UBM-Bauprojekt "LeopoldQuartier", Obere Donaustraße 23-27+29, 1020 Wien

Ergänzend zu den Gesprächen beim Anrainernachmittag am 1. und 2.10.2019 noch einige Anmerkungen zu den bisherig bekannten Projektinformationen...

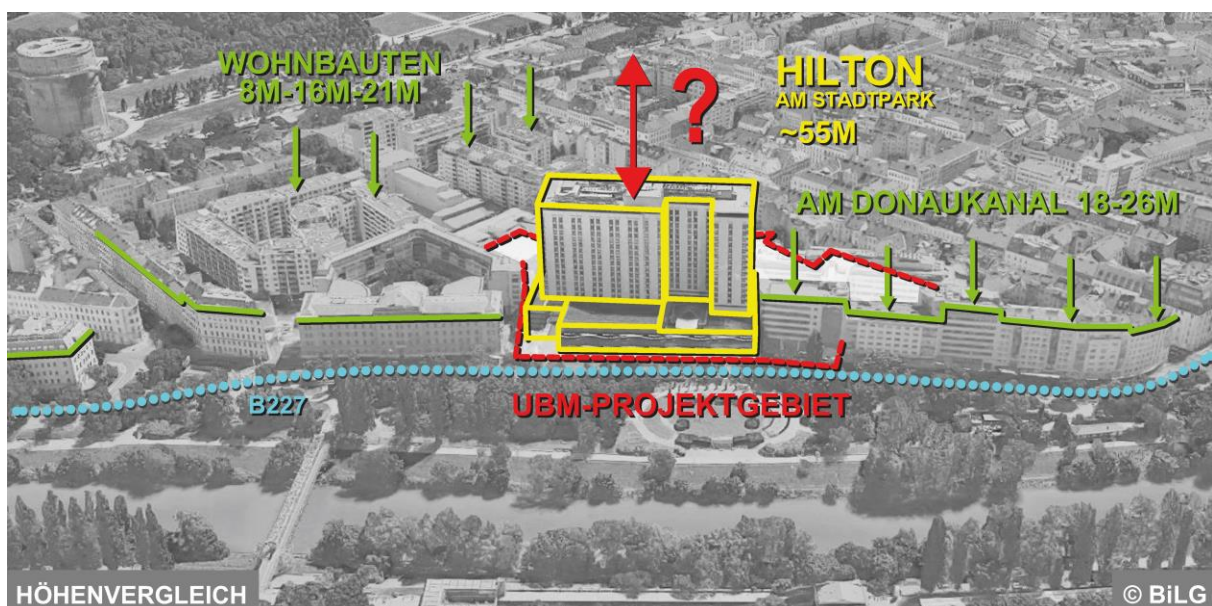
Laut bisherigen UBM-Angaben sollen auf einer Fläche von etwa drei Fußballfeldern ein Hotel mit mehr als 700 Zimmern, also deutlich größer als das derzeit größte Hotel Österreichs (Hotel Hilton am Stadtpark, 579 Zimmer), sowie Wohnbauten mit mehr als 700 Wohnungen, also einer Kapazität vergleichbar mit jener der beiden angrenzenden Wohnhausanlagen, errichtet werden. Auf den ersten Blick ist klar, dass das geplante Bauvolumen jeden Rahmen sprengt und nur durch einen massiven Bau in die Höhe unterzubringen wäre.

Offensichtlich steht die angestrebte Kubatur nicht nur im Widerspruch zu den Vorgaben des aktuellen Flächenwidmungs- und Bebauungsplans, sondern ist darüber hinaus auch in keinsten Weise mit der städtebaulichen Struktur des Grätzls in Einklang zu bringen!
